RESOLUCIÓN N° **0156** 19 MAY 2025

“Por medio de la cual se desata impugnación presentada por la sociedad AUTOPISTA DEL RIO GRANDE S.A.S con identificación tributaria No 901.607.093-1 en contra de la Resolución No 0612 de fecha 20 de noviembre de 2024”

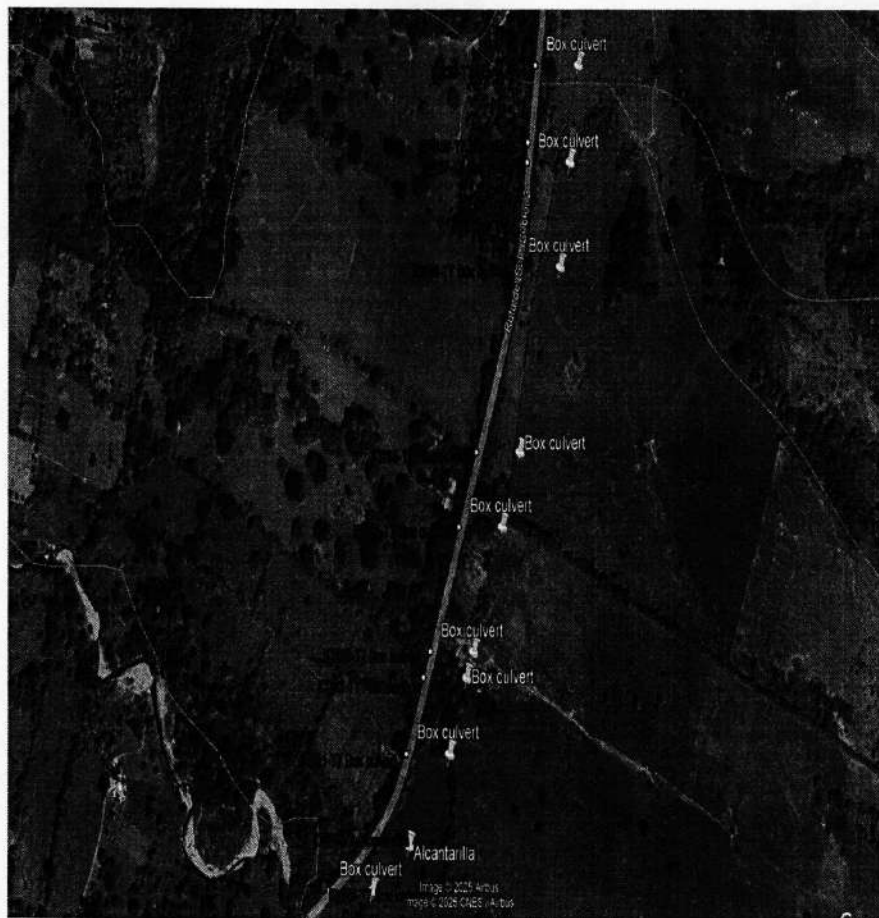
- La ubicación de las coordenadas señaladas en el punto 8 del informe transcrito en la parte motiva de la Resolución 0612 del 20 de noviembre de 2024, que fueron relacionadas por el equipo evaluador del trámite de ocupación de cauce, no cuentan con la precisión correcta, toda vez, que existe un desfase de aproximadamente el 99% de las coordenadas de más o menos 100 metros de diferencia, en relación con la ubicación real de las obras hidráulicas a intervenir.

- Se encontró que las coordenadas señaladas en el punto 8 del informe transcrito en la parte motiva de la Resolución 0612 del 20 de noviembre de 2024, fueron tomadas con un sistema de coordenadas diferentes al Sistema MAGNA- SIRGAS / Origen-Nacional, por lo que, cuando se cargan a los softwares de análisis geográficos, los puntos se observan alejados de la vía nacional, donde están ubicadas las obras hidráulicas a intervenir.

- A modo de ilustración se muestra una sección del tramo 7 del proyecto vial donde se puede evidenciar el desfase de las georreferenciaciones tomadas para los puntos de las obras a intervenir, en la siguiente imagen:

Como se puede observar en la imagen de Google Earth, los puntos de color amarillo son los marcadores de los puntos georreferenciados por el equipo evaluador, siendo evidente que no están ubicados en la vía objeto de evaluación.

3. En virtud de lo anterior, se puede evidenciar un desfase en las georreferenciaciones tomadas para los puntos de las obras a intervenir relacionados en la Resolución No 0612 de fecha 20 de noviembre de 2024, por tanto, a partir del informe técnico transcrito en este proveído, se considera viable modificar las coordenadas de las obras objeto de la solicitud.

4. Con base en el nuevo análisis técnico realizado por los técnicos evaluadores, se tendrán como puntos de georreferenciación correctos, los relacionados en el punto 3 del informe técnico transcrito en este proveído.
